**大型トラック 動力伝達装置（フロント及びインターアクスルプロペラシャフト）のリコールについて**

（届出日：令和3年11月8日 開始日：令和3年11月8日）

リコール番号 5046

## 改善箇所説明図

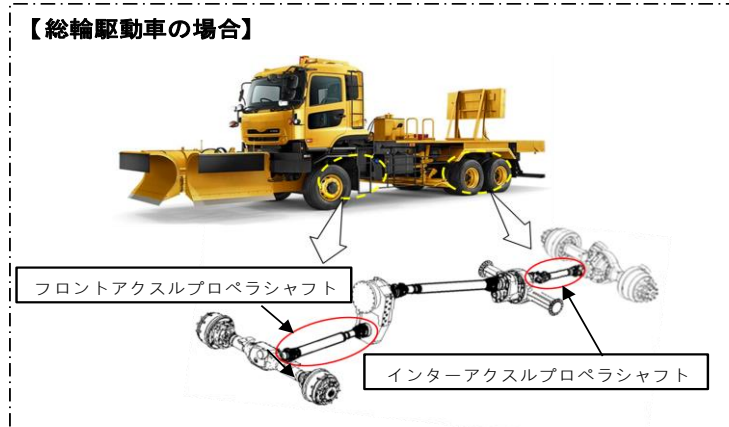
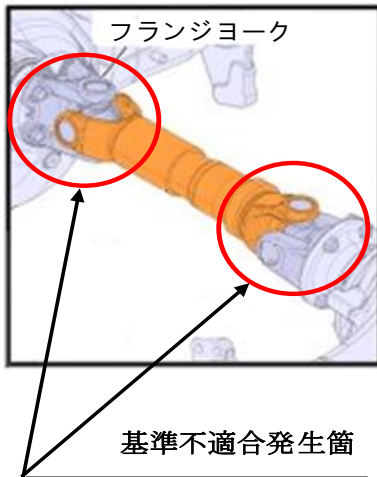
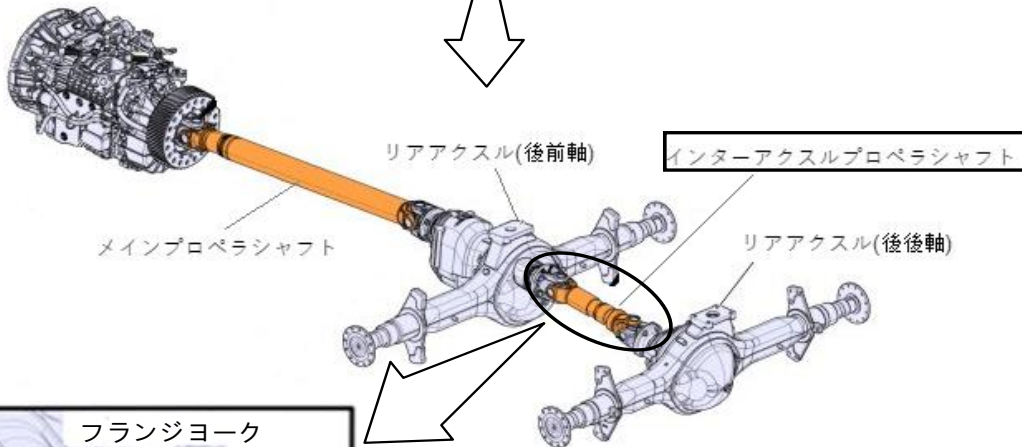
フロント及びインターアクスルプロペラシャフトにおいて、ユニバーサルジョイント組付け時の軸方向ガタ調整工程が不適切なため、当該ジョイント部の軸方向のガタが許容値を超えているものがあります。そのため、そのままの状態で使用を続けると、グリースが漏れ出し泥水等がベアリングカップ内に浸入して、グリースの劣化による潤滑不足でベアリングが焼き付き、ユニバーサルジョイント部が破損し、最悪の場合、プロペラシャフトが脱落して走行不能となるおそれがあります。

全車両、ユニバーサルジョイント部のガタ量を計測し、許容値を超えるものは、良品に交換します。但し、良品の準備に時間を要するため、以下の暫定措置を行います。

- ・ユニバーサルジョイント部にグリースが給脂できない場合は、良品に交換します。
- ・ガタ量が0.3mm以上の場合は、当該プロペラシャフトを良品に交換します。
- ・ガタ量が0.1mmを超え0.3mm未満の場合は、グリースを5,000km又は6か月毎のいずれか早く到達した時点で給脂を行い、準備ができ次第、良品に交換します。

なお、当該ジョイント部のガタ量の許容値(0.1mm以下)については、市場措置での確実な改善を期すため、その信頼性を改めて確認したうえで恒久措置に切り換えます。

識別： 助手席側ステップ部VINプレートの右下に青色のペイントを塗布する。
